改善箇所説明図

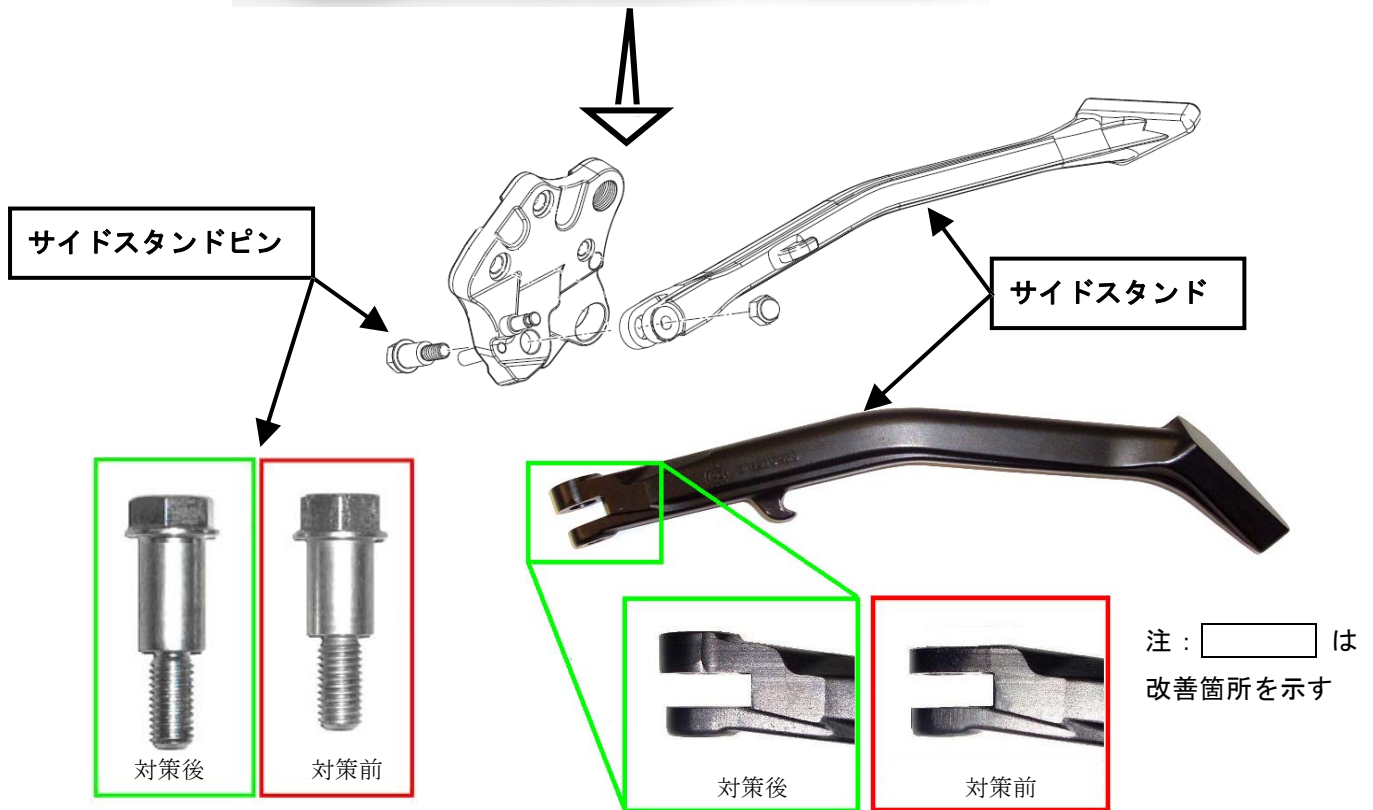
基準不適合発生箇所

サイドスタンドにおいて、車体との取り付け部の設計が不適切なため、サイドスタンド使用時に当該部品取り付け部の強度が足りず破損する場合があります。そのため、サイドスタンド使用時に車両が転倒するおそれがある。

改善の内容

全車両、サイドスタンドとサイドスタンドピンを対策品と交換する。

識別：外見で判断できる。
